Keuringsverslag van een elektrische laagspanning- en zeer lage spanningsinstallatie

NIET CONFORM

Straatnaam	Edixvelde
Huisnummer	103
Busnummer	
Postcode	9320
Gemeente	Nieuwerkerken
Land	België

Aard onderzoek: Controlebezoek van een huishoudelijke installatie volgens (KB 08/09/2019) - AREI Boek 1- 6.5. en 4.2.4.3.

Afbeelding schakel- en verdeelbord:

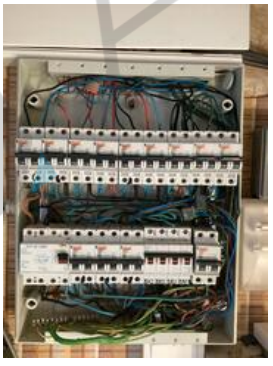
I5.06 De deur en/of afschermplaat van het schakelbord dient (terug)geplaatst te worden. Aanraking van onder spanning staande delen mogelijk. (Boek 1 Afdeling 5.1.4. en 5.3.5.1.A. en 4.2.2.3.)

I5.10 De genaakbare, naakte onder spanning staande delen zijn onvoldoende afgeschermd. (Boek 1 Afdeling 5.1.4. en 4.2.2.3.)

I5.11 Niet gebruikte invoeringen van het verdeelbord zijn niet correct of onvoldoende afgedicht. (Boek 1 Afdeling 5.1.4. en 4.2.2.3.)

I5.14 De nominale spanning dient duidelijk vermeld te worden op een oordeelkundig gekozen plaats. (Boek 1 Onderafdeling 3.1.3.3.)

I6.03 De nominale stroomsterkte van de algemene en/of bijkomende differentieelschakelaar dient aangepast te zijn aan de overstroombeveiliging. (Boek 1 Afdeling 4.4.1.)

I6.04 Een differentieelstroombeschermingsinrichting met een gevoeligheid van 30mA is te plaatsen voor installaties van badkamer, wasmachine, vaatwas, droogkast en/of gelijkaardige toestellen. Deze dient ondergeschikt te zijn aan de hoofddifferentieelstroombeschermingsinrichting (Boek 1 Onderafdeling 7.1.4.3. en 4.2.4.3.)

I7.03 De nominale stroomsterkte van de beveiliging is niet aangepast aan de toelaatbare stroomsterkte van de stroomafwaarts geïnstalleerde leiding en/of verbruiker. (Boek 1 Afdeling 4.4.1.)
